青 森 県 原 子 力 政 策 懇 話 会

専門家会合の結果概要

令和 2 年 1 1 月 2 日

青 森 県

第1回専門家会合
資料2 p16

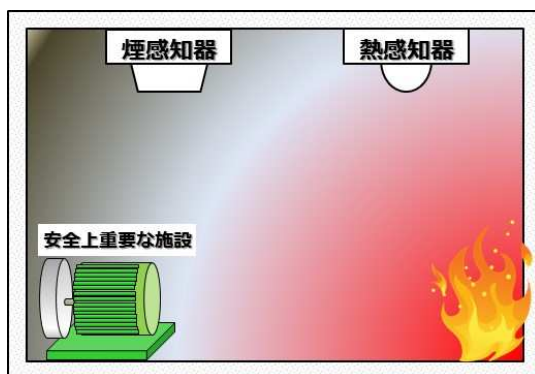
Q：火災感知器は様々な種類の機器を組み合わせるとあるが、火災が生じていることをどのように確実に把握するのか。（占部委員）

A：新規基準では機器の誤動作防止や信頼性確保も要求されている。誤動作防止については、サーマルカメラは日光で誤動作する場合があるので遮光板をつける。信頼性確保については、法令に基づく試験で確認されたものを使用する。

第1回専門家会合
資料2 p18

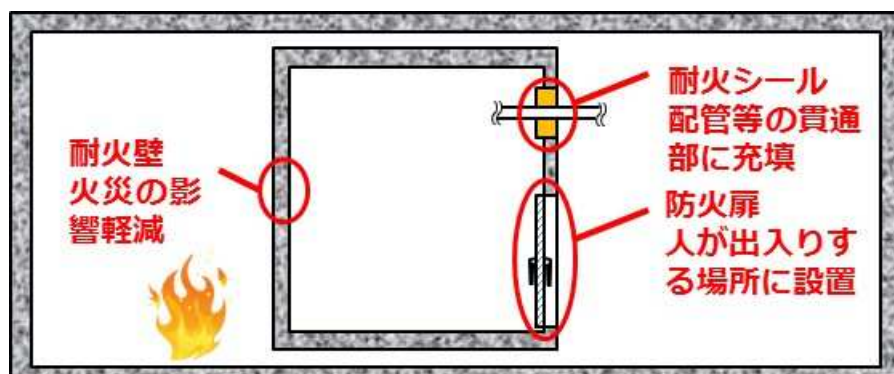
Q：耐火壁について、配管等の貫通部に耐火シールを充填するとあるが、シールは大丈夫でも配管に破損があれば、そこを通過して火災の影響が隣に行ってしまう可能性はないのか。（柿沼委員）

A：配管は十分な肉厚があるので、穴が開くのは考えづらいところがあるが、例えば、アルミ配管については、火災の熱によりシールより先に配管そのものがなくなってしまうことを想定し、ステンレス製に替えている。

拡大防止対策の概要図

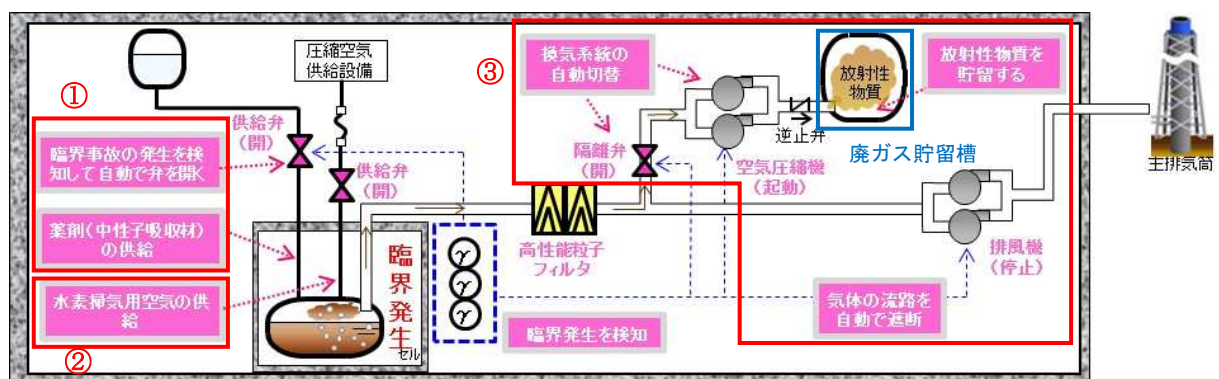
Q：中性子吸収剤について、①可溶性中性子吸収材の自動供給は電源が必要と思うが、電源が無い場合はどうするのか。また、電源が無い状態で臨界検知用放射線検出器（以降、「当該検出器」）は作動できないのか、その場合代替りの検出器はあるのか。②可溶性中性子吸収材の供給弁を開くシステムは1種類のみか。③対応策の時間的な見積もりはどうか。手動で対応出来るシステムはあるのか。（柿沼委員）

Q：廃ガスの貯留について、①臨界検出から、放射性物質が、廃ガス貯留槽への導出を経て、廃ガス処理設備から主排気筒を介して排気を開始されるまで、時間はどれくらいか。②放出量である 8×10^{-7} TBq はどのような重大事故、排気条件のもとでの評価なのか。（三浦委員）

A：①供給は電源ではなく、重力流を用いることとしている。また、電源喪失時は当該検出器は作動しないが、短時間の喪失に対しては無停電電源装置からの電源が供給され、長期間の外部電源喪失に対しては再処理工程の停止により臨界事故が発生する条件が整わない。そのため、代替りの検出器は設けていない。②システムは1種類のみだが、供給弁はフェイルセーフにより自動開となる設計とし、弁の故障を想定して供給系統1つに対して並列に2つの弁を設けることで信頼性を確保している。③供給完了時間は臨界事故発生から十分な余裕を見込み10分としている。なお、手動システムについては、これまでどおり配備するが自主対策としている。

A：①廃ガス貯留槽への放射性物質の導出は臨界事故発生時から1時間にわたって実施する。その後、廃ガス貯留槽への経路を遮断し、廃ガス処理設備を再起動し、主排気筒から放出する。貯留槽に貯留された放射性物質は、短半減期核種が多く、減衰できるまでの期間貯留し続ける。②廃ガス処理設備を再起動後、貯槽に残留した放射性物質の主排気筒からの放出量を評価している。評価においては、臨界事故時の機器内の放射性物質質量、溶液沸騰による気相への移行量、高性能粒子フィルタの除去効率などを設定して計算している。
